B – SÚHRNNÁ TECHNICKÁ SPRÁVA

Existujúce objekty určené na rekonštrukciu / SO01 Kotelňa obj.č.09 a SO02 Teplovod / , vrátane pozemkov areálu, sa nachádzajú v obci Topolčianky, v katastrálnom území Topolčianky na parcelách č. 3065/1, 3065/27, 3065/28, 3065/30, 3065/31, 3065/33 poz. registra „C“.

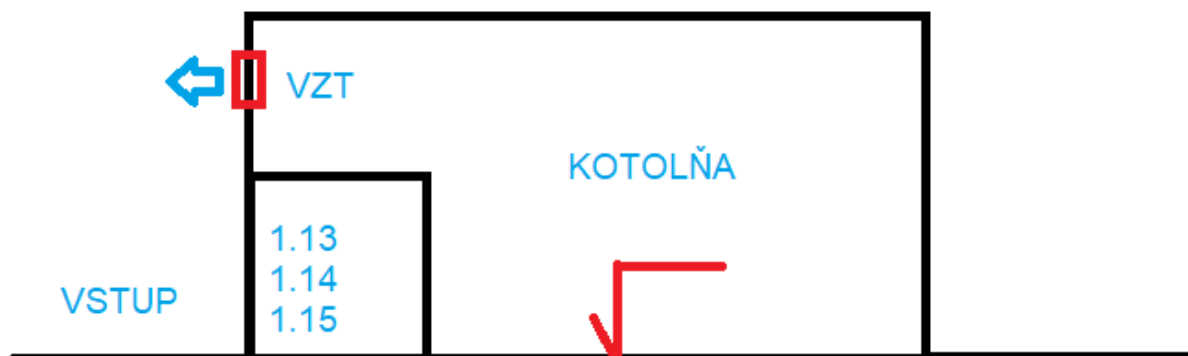
Chýbajú otvory pre prirodzené vetranie kotolne pod stropom.

Otvory pre prirodzené vetranie kotolne sú zabezpečené vetracími otvormi v obvodovej stene kotolne v časti nad stropom miestností 1.14 Zádverie a 1.15 Príručný sklad, kde sú stropy týchto dvoch miestností vo výške pod vetracími otvormi kotolne.
